RELATÓRIO TRIMESTRAL
PERÍODO: AGOSTO A OUTUBRO DE 2024

DIQUES 1A E 1B

OBRAS DE DESCARACTERIZAÇÃO DE BARRAGENS
ALTEADAS PELO MÉTODO DE MONTANTE

SISTEMA CONCEIÇÃO, ITABIRA – MG
PROCESSO SEI 2090.01.0001318/2022-84

Figura 11 - Layout canteiro Dique 1A e 1B contemplando estruturas de gestão e controle de resíduos (DIR), Tanques de Acúmulo de Efluentes Sanitários e Emissão Atmosféricas (Geradores).

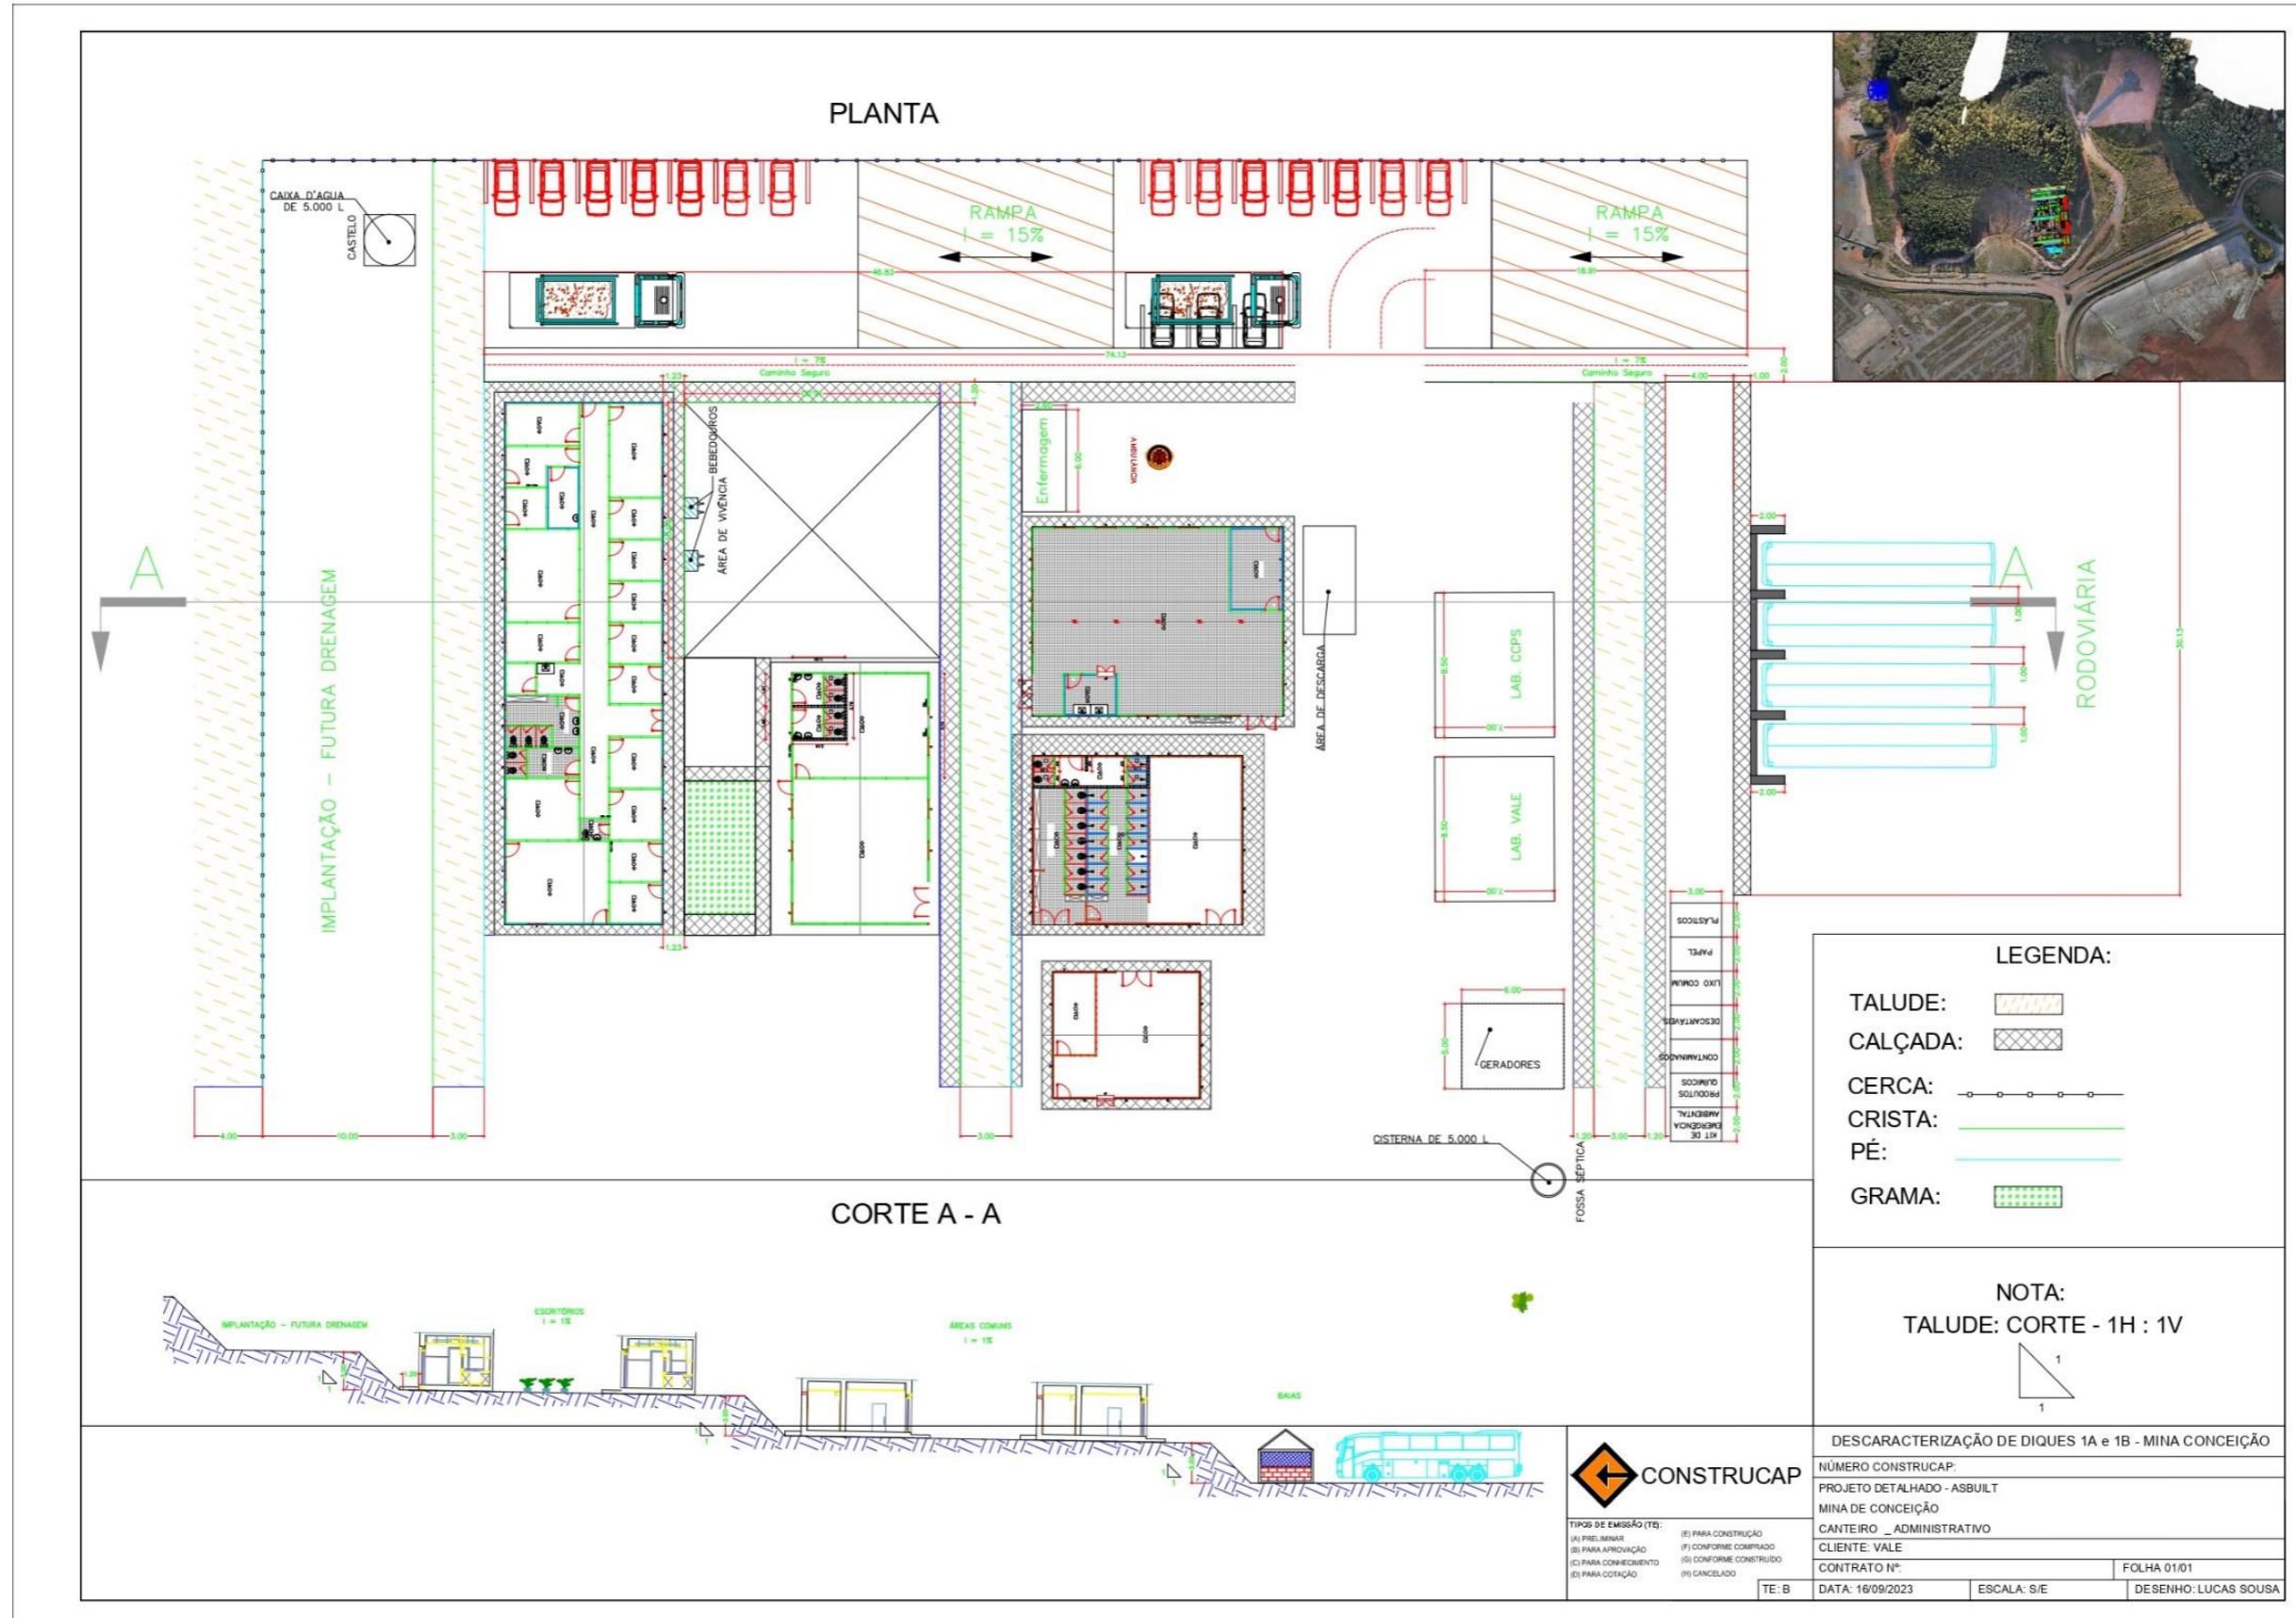
Em atendimento à recomendação nº C97- Nota técnica -60670437-ACM-DM-SP-TN-ZZ-2006-2023, da auditora AECOM, apresenta-se o layout de canteiro implantado com pontos de geração de efluentes líquidos (tais como banheiros) e tanque de acúmulo de efluentes; mapa dos pontos de coleta de resíduos sólidos (Figura 11), e pontos de localização de fontes estacionárias de emissões atmosféricas (geradores) bem como rotograma de acessos internos e externos ao reservatório dos caminhões que transportam rejeito ou materiais de construção dos Diques 1A e 1B Figura 12.

Figura 44 - Dados de registro de armadilha fotográfica separados por ponto de amostragem (dados de cada armadilha fotográfica). Fonte: Vale, 2024.

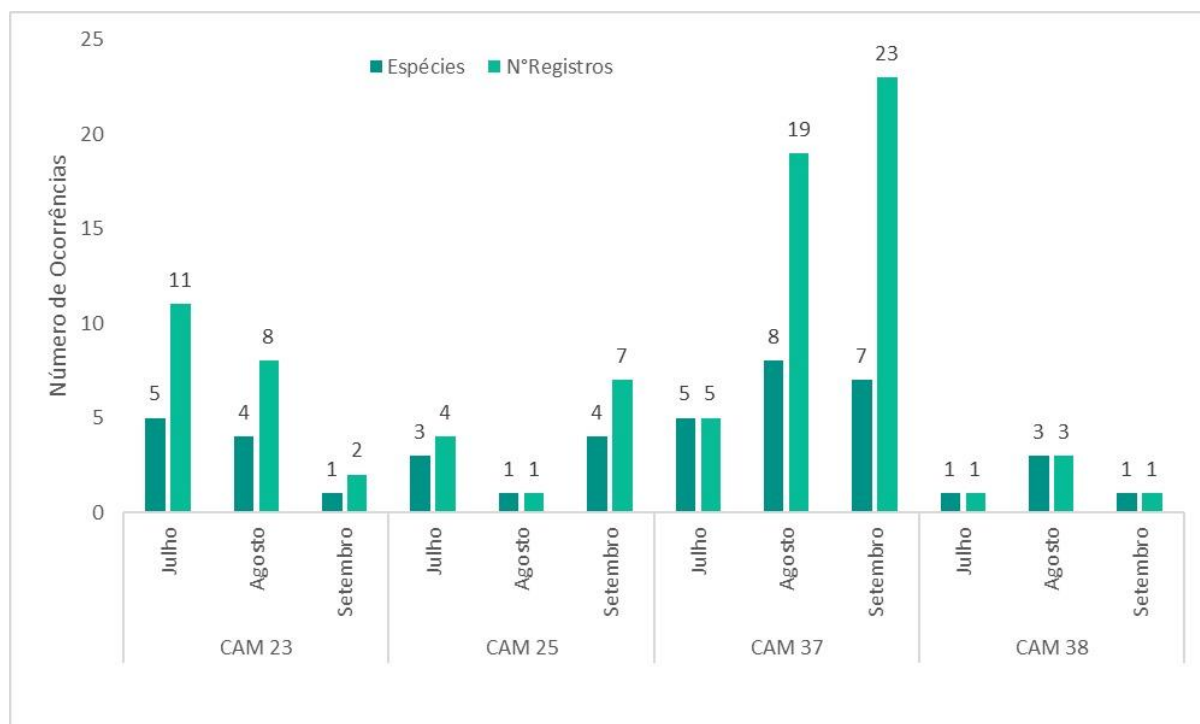
Atendendo às recomendações auditoria independente AECOM (c168 60722142-ACM-DM-SC-TN-ZZ-2014-2024_trimestral_Dique 1B (fev-24 a abr-24)_FINAL e c159 60722142-ACM-DM-SC-TN-ZZ-2013-2024_trimestral_Dique 1A (fev-24 a abr-24)_FINAL) , apresentamos os dados de registro de armadilha fotográfica separados por ponto de amostragem (dados de cada armadilha fotográfica):
